SUPERINTENDENCIA DE INDUSTRIA Y COMERCIO	
RAD: 14-109574- -2	FECHA: 2015-07-15 18:34:29
DEP: 2020 DIRECCION DE NUEVAS CREACIONES	EVE: 378 FASE NACIONAL INCLUIDO CAPITULO I
TRA: 11 PCT-PATENTE DE INVENCION CAPITULOS I Y II	FOLIOS: 8
ACT: 430 REQUERSOLICITA

Asunto: Radicación: 14-109574- -2
Trámite: 11
Evento: 378
Actuación: 430
Oficio: 8090
Folios: 8

Título de la solicitud: "Conexión girable y flexionable para tuberías de revestimiento". (Rad. No. 14-109574-00000-0000. Folio 1).

Figura 1 de D1

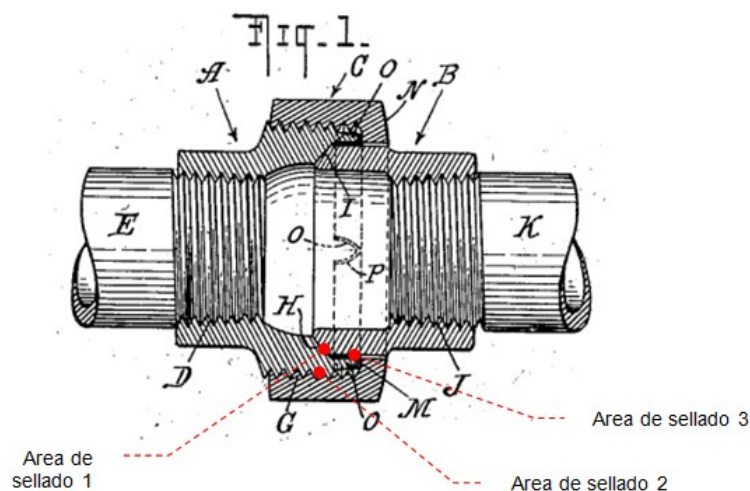
Características técnicas esenciales	D1 US 2,109,344
Un dispositivo de conexión de tuberías	Un dispositivo de conexión de tuberías (Pág. 1. Col. 1, líneas 1 a 19)
Tres áreas de sellado	Tres áreas de sellado (Fig. 1)

En consecuencia, la reivindicación 1 carece de novedad, según lo divulgado en el documento D1, por lo tanto no cumple con el requisito de novedad (Art. 16 D 486).

Asimismo, el documento D1 divulga las características de las reivindicaciones dependientes así:

Reivindicación 2. Una subporcion de lado superior (A), una subporcion de lado inferior (B) y un collarín de ajuste (C). (Fig.1).

Reivindicación 3. La subporcion de lado superior comprende un primer extremo plano para acoplarse con una sección de revestimiento, una primera cara de radio circular para conectarse con el collarín de ajuste (C) y una segunda cara de radio circular que comprende uno o más medios de prevención de par de torsión (P). (Fig.1).

Reivindicación 4: La subporcion de lado inferior (B) comprende un segundo extremo plano para acoplarse con una sección de revestimiento, una tercera cara de radio circular para conectarse con la subporcion de lado superior y uno o más medios de prevención de par de torsión (P). (Fig.1).

Reivindicación 5. El collarín de ajuste (C) comprende un diámetro interior perforado con una porción superior que se conecta con la subporcion de lado superior (A) y una porción inferior que se conecta con la subporcion de lado inferior (B) (Fig.1).

Reivindicación 6. El diámetro interior perforado del collarín de ajuste (C) comprende una porción central que tiene una cuarta cara de radio circular para acoplarse con la primera cara de radio circular de la subporcion de lado superior. (Fig.1).

Reivindicación 7. La porción inferior del diámetro interior perforado del collarín de ajuste tiene una conexión roscada para acoplarlo con una superficie exterior roscada de la subporcion de lado inferior (B). (Fig.1).

Reivindicación 9. El primer extremo plano es roscado. (Fig.1).

Reivindicación 12. El segundo extremo plano es roscado. (Fig.1).

Reivindicación 13. Los uno o más medios de prevención de par de torsión son dientes de par de torsión (O) a lo largo de una superficie exterior de la tercera cara de radio circular.(Fig.1).

Reivindicación 15. La conexión roscada del collarín de ajuste (C) es una conexión roscada hembra y la superficie roscada de la subporcion de lado inferior es una conexión roscada macho. (Fig.1).

Reivindicación 17. Una primer área de sellado comprende el acoplamiento de la primera cara de radio circular y la cuarta cara de radio circular, una segunda área de sellado comprende el acoplamiento de la segunda cara de radio circular y la tercera cara de radio circular y una tercera área de sellado comprende el acoplamiento de la conexión roscada del collarín de ajuste y las conexiones roscadas de la subporcion de lado inferior (Fig.1).
